Znak: SIZP.271.03.2022

Dotyczy postępowania prowadzonego w trybie podstawowym bez negocjacji: pn.: „Rozbudowa odcinków dróg gminnych 171004N i 171005N w miejscowości Lubiewo”

Na podstawie art. 284 ust. 2 ustawy z dnia 11 września 2019 r. Prawo zamówień publicznych (t.j. Dz.U. z 2021r., poz. 1129 ze zmianami), Zamawiający – Gmina Mikołajki przekazuje treść pytań dotyczących specyfikacji warunków zamówienia wraz z wyjaśnieniami:

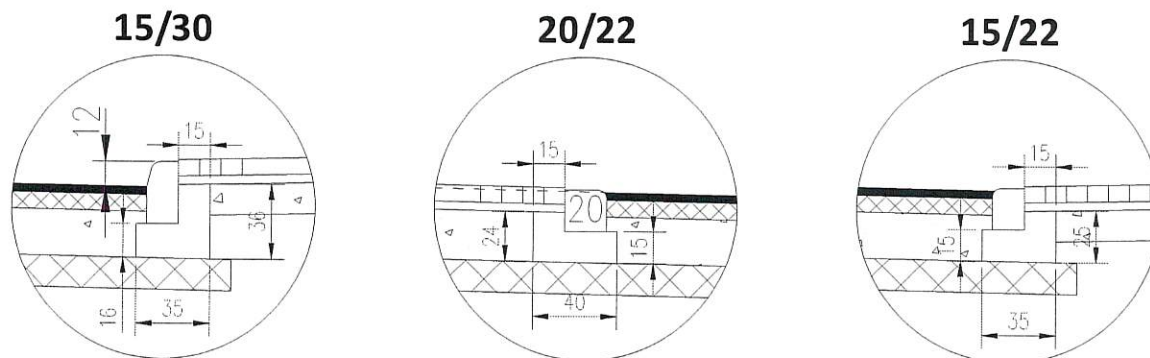
Zwracamy się o podanie wymiarów ław betonowych pod krawężnikami betonowymi 15x22 cm, 15x30 cm i 20x22 cm.

Zamawiający podaje wymiary: Jak na rysunku poniżej:

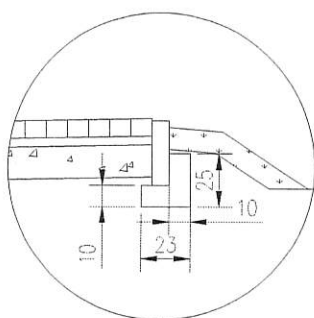
Zwracamy się o podanie wymiarów ław betonowych pod obrzeżami betonowymi 8x30 cm.

Zamawiający podaje wymiary: Jak na rysunku poniżej:
